AMOSPUISTO

Esteettömyyskartoitusraportti 3/2021

ESTEETTÖMYYSKARTOITUS

Kohde: Kemiönsaaren Amospuisto
Läsnä 25.3.2021: Jukka Parviainen, Suomen Paralympiakomitea ry
Thomas Jalas, Suomen Paralympiakomitea ry
Lotta Nylund, SoveLi ry

Ovet ja kynnykset

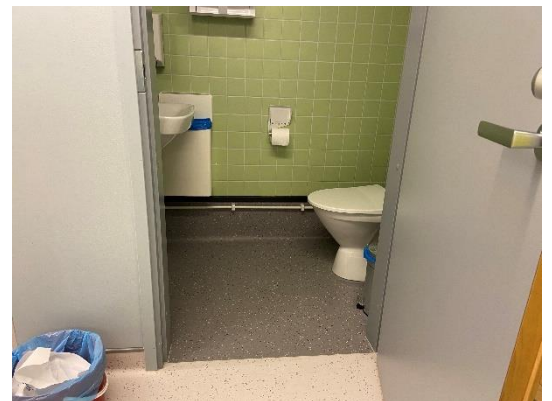
Pääosassa tiloja ovien vapaa leveys on riittävä ajatellen esteetöntä liikkomista apuvälinein.

Suurin osa tiloista on toteutettu lähes kynnyksettöminä. Muutamia esteettömyysmääräyksiä korkeampiakin kynnyksiä löytyy.

Osa käytävien palo-ovista on raskaita (5 kg) avata.

- Kynnysten poistaminen mahdollisuuksien mukaan / kynnysten ylittämisen helpottaminen, esim. kynnyskiiloin.
- Kulkuaukkojen vapaan leveyden suurentaminen (tarkastelu muutostöiden yhteydessä).
 - Määräysten mukaan sisäänkäyntien ja tuulikaappien, käytävillä sijaitsevien ovien ja aukkojen sekä esteettömien hygieniatilojen ovien vapaan leveyden on oltava vähintään 850 mm ja kulkuväylältä hallinto-, palvelu-, liike- ja työtiloihin johtavien ovien vapaan leveyden on oltava vähintään 800 mm. Liikunnan apuvälineiden kannalta kulkuaukon vapaaksi leveydeksi suositellaan 1000 mm.

Hissi uusista pukuhuoneista koulun tiloihin

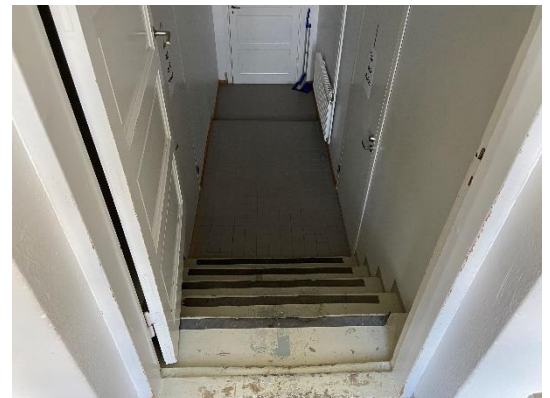
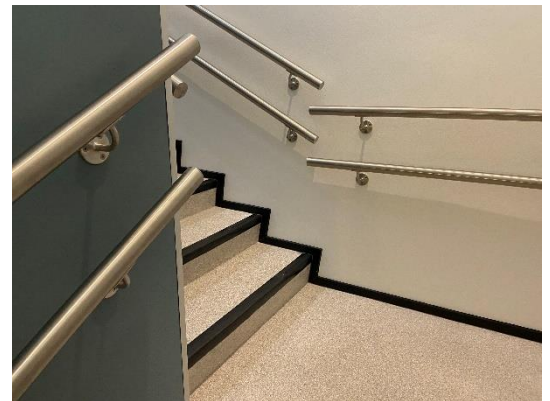
Hissin sijaitsee välittömästi uusien pukuhuoneiden ulkopuolella samalla käytävällä. Sijaintia ei ole opastettu, mutta hissini ovi erottuu tummuuskontrastina taustastaan.

Hissin oven vapaa kulkuaukon leveys (880 mm) on hyvä ja ovi aukeaa automaattisesti.

Hissin painikkeiden korkeus on hyvä. Painikkeet ovat loogisessa järjestyksessä. Painikkeet erottuvat tummuuskontrastina taustastaan ja uloskäyntikerros on merkitty poikkeavalla värillä. Hälytyspainikkeella ei ole vahinkopainamisen estävää kaulusta. Hissin hälytys yhdistää vikakeskukseen. STOP-painike erottuu hyvin tummuuskontrastina taustastaan.

Valaistus hississä on hyvä (250 lx). Hississä on tukikaiteet hyvällä korkeudella (890 mm). Hississä ei ole istuinta.

- Taittuvan penkin lisääminen hissiin.

Esteettömät wc-tilat

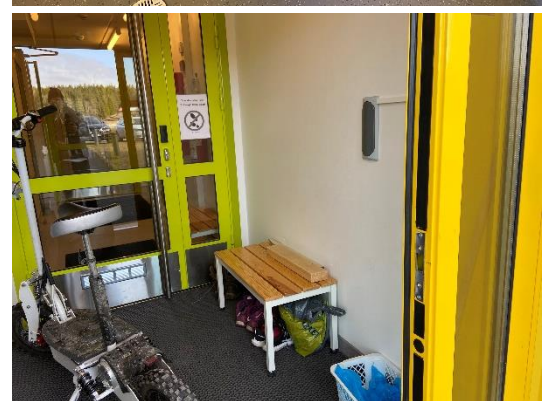
Wc on yksipuoleinen, eli vapaata tilaa on vain wc-istuimen toisella puolella hyvin (800 mm). Käsituet on kiinnitetty seinään wc-istuimen taakse, jolloin ne mahdollistavat pyörätuolin sijoittamista istuimen välittömään läheisyyteen.

Käsisuihkuun ja hanaan ei yletty wc-istuimelta. Peili on sijoitettu hyvälle korkeudelle ajatellen pyörätuolia käyttävää henkilöä (900–1900 mm). Vaatekoukkuja ei ole. Käsi- ja saippuatelineet on sijoitettu hyvälle korkeudelle.

- Vaatekoukkujen lisääminen eri korkeuksille (esim. 1200, 1400 ja 1600 mm)
- Käsienpesualtaan hanan vaihtaminen sähköiseksi ja käsi-suihkun sijoittaminen toimivampaan paikkaan (esim. käsi-tukeen).
- Vaakasuuntaisen lankavetimen asentaminen oveen helpot-tamaan oven sulkemista pyörätuolista.
 - Oven sisäpuolelle, saranpuolelle, 800 mm korkeudelle.
- Valaistuksen parantaminen.

Palloiluhallin uudet pukuhuoneet

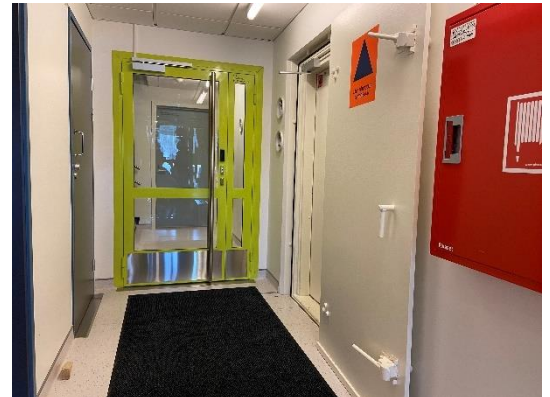
Pukuhuoneet ovat tilavia. Pukuhuoneessa ovat irtopenkin nau-lakoiden edessä, joiden istumakorkeus on hyvä (450 mm), mutta syvyys on kapea (400 mm), ajatellen pukeutumista ma-kuulla.

Vaatenaulakot ovat korkealla (1560 mm), mutta niiden ääreen pääsee, kun irtopenkin siirtää pois. Pukuhuoneessa lattia ja seinä erottuvat tummuuskontrastina.

- Selkeät tummuuskontrastit, wc tekstin (wc:n ovi) lisäksi pyörätuolisymboli (myös pukuhuoneen ovelle), kohomerkinnät.
- 600–700 mm leveän penkin hankkiminen, joka mahdollistaa pukeutumisen makuulla.
- Suihkupaikkojen väliseinien purkaminen (kahden paikan väliltä).
- Ainakin yhden suihkupaikan varustaminen kaikissa pesuhuoneissa käsisuihkulla, suihkuistuinella ja tukikaitein.

Liikuntasali

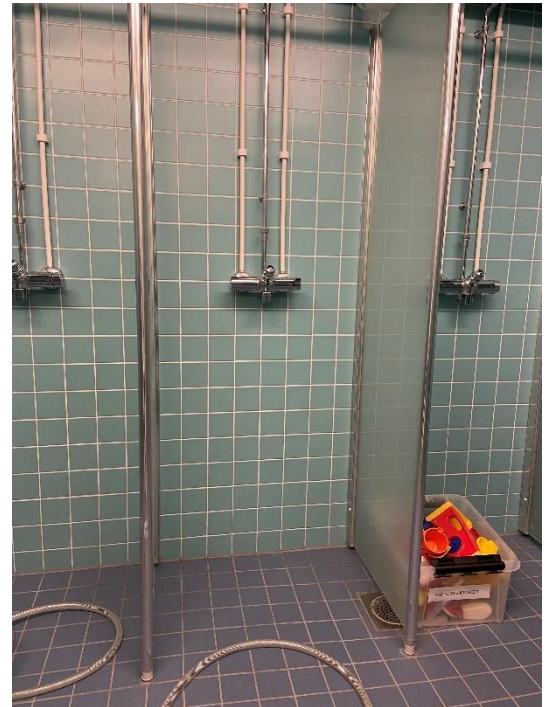
Välinevarastoihin ei ole esteetöntä kulkua. Varastoissa on paljon tavaraa kulkuväylillä.

- Tavaroiden siirtäminen pois kulkuväyliltä varastoissa.

Yleisurheilukenttä

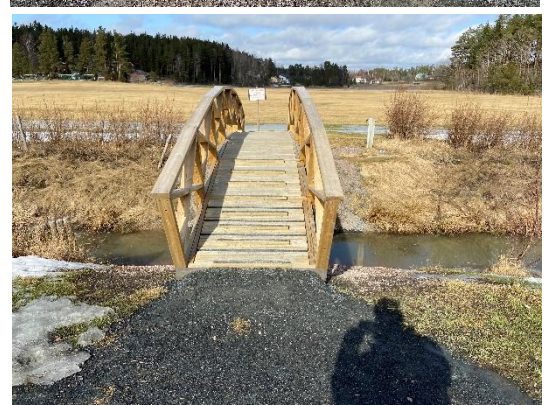
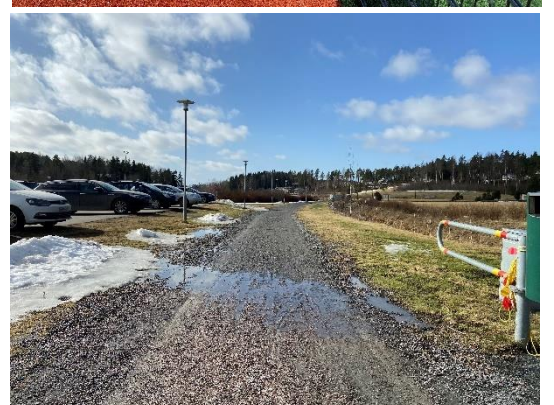
Kentän keskellä oleva tekonurmikenttä on aidattu. Kentän kulkuaukko on kapea (560 mm), lisäksi kentälle on iso portti, mutta sen aukiolosta ei ole tietoa. Kentän valojen ohjauspainikkeet ovat hiukan korkealla (1550 mm), ajatellen käyttöä pyörätuolista käsin.

Yleisurheilukentän sivussa on siirrettävä katsomo. Katsomon sivussa ja edessä on paikkoja pyörätuoleille. Katsomon askelmien reunat eivät erotu tummuuskontrastina, mikä aiheuttaa putoamisvaaran. Käsijohteet ovat vain yhdellä korkeudella ja ne eivät jatku viimeisen rappusen yli, mikä aiheuttaa putoamisvaaran.

- Esteettömien pysäköintipaikkojen lisääminen kentän sisäänkäynnin läheisyyteen.
- Esteettömän kulkureitin opastaminen.
- Käsijohteiden lisääminen katsomon portaisiin ja niiden toiminnallisuuden parantaminen.
 - Käsijohteiden tulisi jatkua vähintään 300 mm yli portaan ja luiskan alkamiskohdan.
- Portaiden askelmien erottumisen parantaminen.
 - Kontrastiraitojen lisääminen askelmien etureunaan.
- Varmistetaan, että isommasta portista on mahdollista kulkea kentälle pyörällisillä apuvälineillä.
